*Betreff:***Änderung der Planung und des Ausbaus der Kreuzung
Salzdahlumer Straße/Fichtengrund und des Fichtengrundes***Organisationseinheit:*

66 Fachbereich Tiefbau und Verkehr

19.09.2018

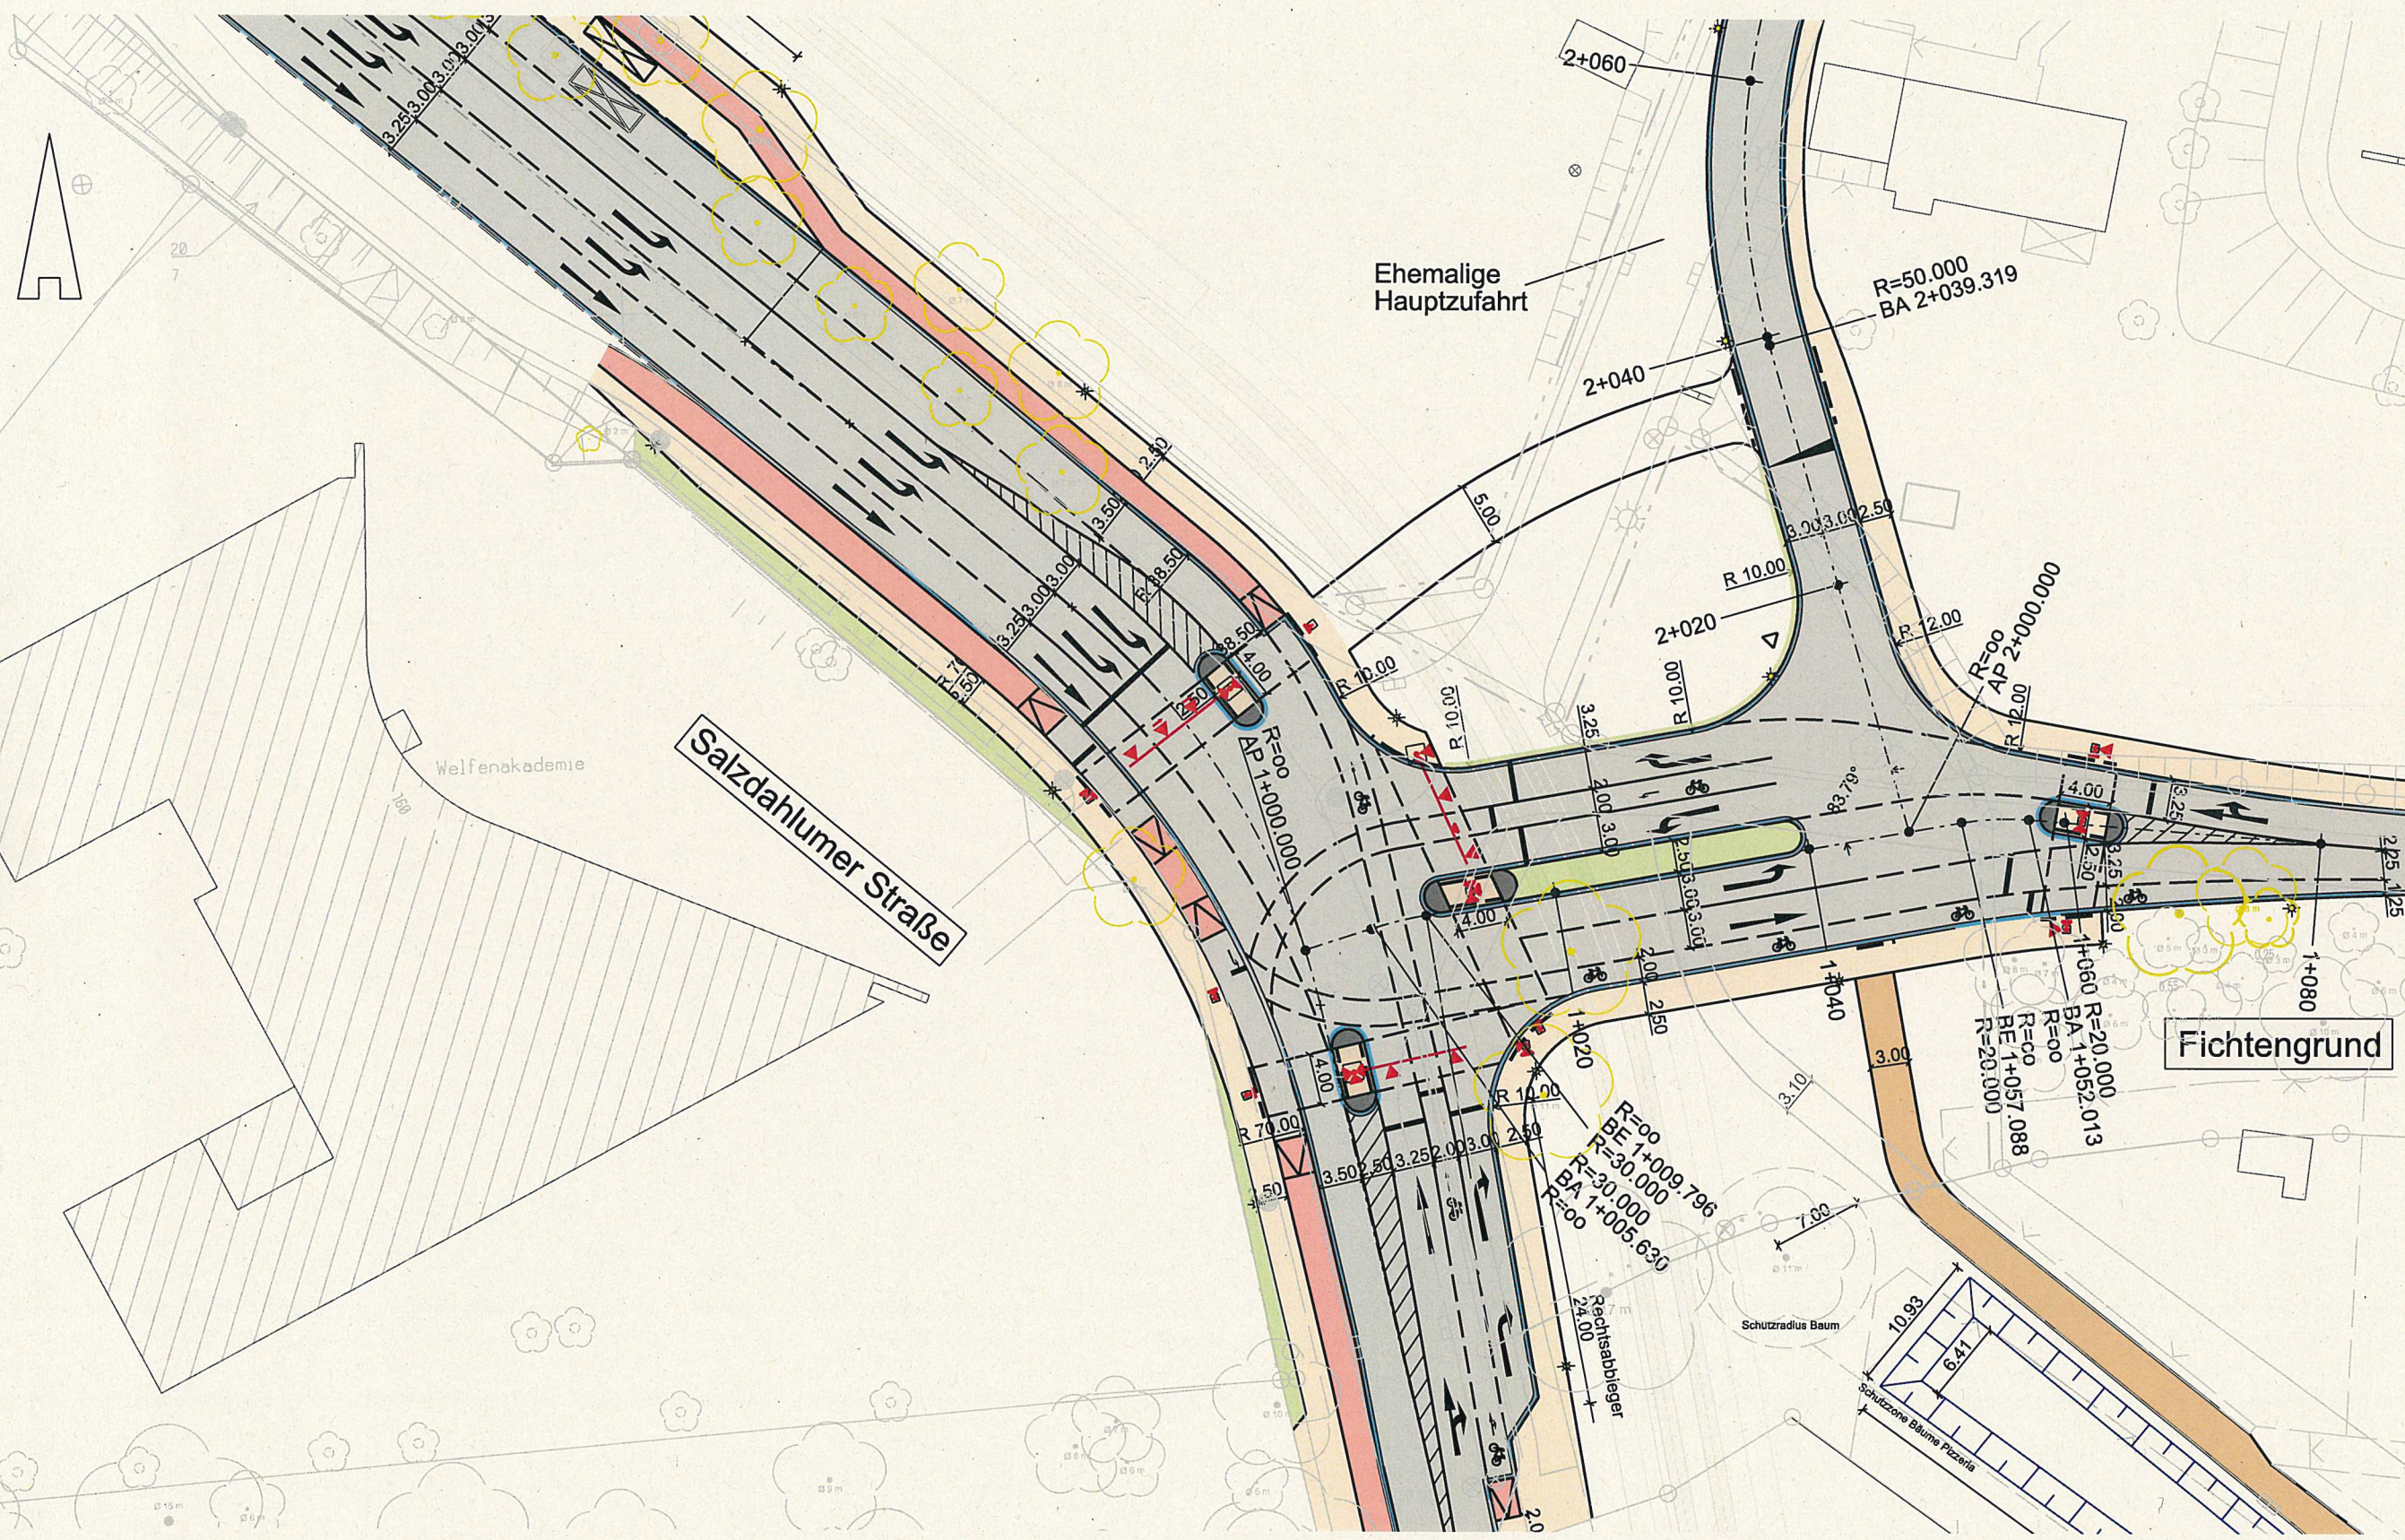
Der Radverkehr wird nicht ausreichend gesichert. Es soll an dieser Stelle eine geschützte Radwegführung geben. Die ungeschützten Radverkehre sind ein Hauptproblem in den Planungen.

Zwei Linksabbiegespuren von der Salzdahlumer Straße in den Fichtengrund scheint zu groß bemessen zu sein.

Ob das geplante Parkhaus wirklich 1.250 Stellplätze benötigt, wird angezweifelt. Der Stadtbezirksrat möchte wissen, wie die Berechnungsgrundlage zu diesem Ergebnis kommt.

Die Radverkehrsführung ist nach den heute gültigen Richtlinien und Vorschriften geplant und weist im Bereich der Radfahrstreifen, die zwischen bzw. neben den Fahrstreifen auf der Fahrbahn geführt werden, mit 2 m eine größere Breite auf als die Regelbreite von 1,85 m. Diese Radverkehrsführung war so auch in der beschlossenen bisherigen Planung (Beschlussvorlage 16-03518) vorgesehen. Sie dient insbesondere der Sicherheit der Radfahrenden in Bezug auf rechtsabbiegende Kraftfahrzeuge (Stichwort Toter Winkel).

Die WVI Prof. Dr. Wermuth Verkehrsforschung und Infrastruktur GmbH (WVI) weist nach dem Handbuch für Straßenplanung (HBS) unter den zukünftig zu erwartenden Verkehrsbelastungen den Knotenpunkt Salzdahlumer Straße/Fichtengrund in der Morgenspitze im Bereich der Linksabbiegespur mit der Qualitätsstufe D, ausreichende Qualität, aus. Insgesamt ist der Verkehrsknoten in der geplanten Form leistungsfähig, aber ohne große Reserven. Eine zweite Linksabbiegespur ist deshalb unumgänglich notwendig.

Das geplante Parkhaus mit einer Stellplatzanzahl für 1.250 Pkw ist bei der weiteren Umsetzung des Zwei-Standorte-Konzeptes und der weiteren Entwicklung des Klinikums durchaus realistisch.
